Comisión de Regulación
de Comunicaciones
REPÚBLICA DE COLOMBIA

Respuesta a Comentarios Propuesta de Definición de especificaciones técnicas de la TDT en Colombia

Diciembre de 2012

Diagrama 3 – Estructura de Trama en DVB-T2

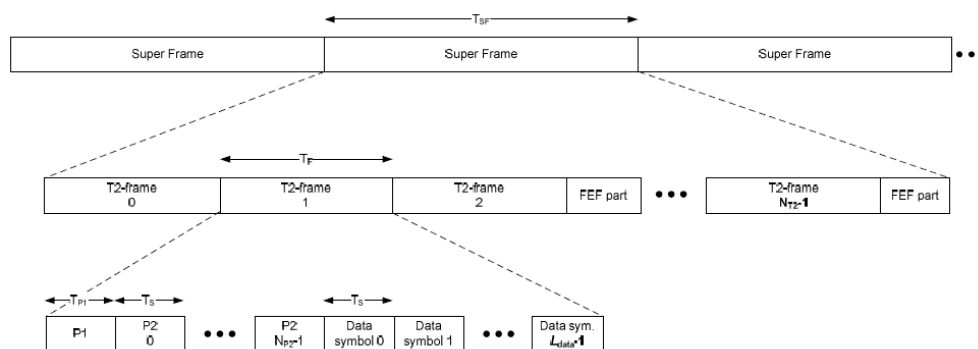
Dentro de estos elementos se destaca la necesidad que se incluya dentro de las tramas de información la identificación de la estación transmisora, de forma estandarizada y homogénea.

- *Informar o aclarar cuál sería la información de servicios TDT que estaría obligada RTVC como operador a introducir en la trama, es decir, las tablas de información como EPG, Identificador de red, Canal Lógico, entre otros.*

parámetros mínimos. Para tal efecto, a partir de los comentarios expuestos por RTVC y la ANE, y con el fin de disponer de la información mínima necesaria para la identificación de las señales y los canales al operador que emite, se acogen los comentarios, y en consecuencia la resolución establecerá en su artículo 2.6 que la trama de transmisión debe incluir como mínimo la guía electrónica de programación EPG, el identificador de red y el canal lógico.

A efectos de disponer de una referencia conjunta para lo anterior, la CRC analizó la estructura de la trama de transmisión en DVB-T (ver diagrama 3), y observó en forma complementaria que las especificaciones relativas al identificador de red y al canal lógico deben corresponder a aquellas expuestas en la norma CENELEC EN 62216-1, razón por la cual se hará referencia a esta última dentro del artículo a ser incorporado.

ARTÍCULO 2.6. INFORMACIÓN A AGREGAR A LA TRAMA DE TRASMISIÓN. La información que debe ser agregada a la trama de transmisión por parte de los operadores del servicio de Televisión Digital Terrestre, bajo el estándar DVB-T2 y cuya estructura se detalla en la Sección 8 de la norma ETSI EN 302 755, deberá incluir como mínimo lo siguiente:

1. Guía electrónica de programación EPG
2. Identificador de red
3. Canal Lógico
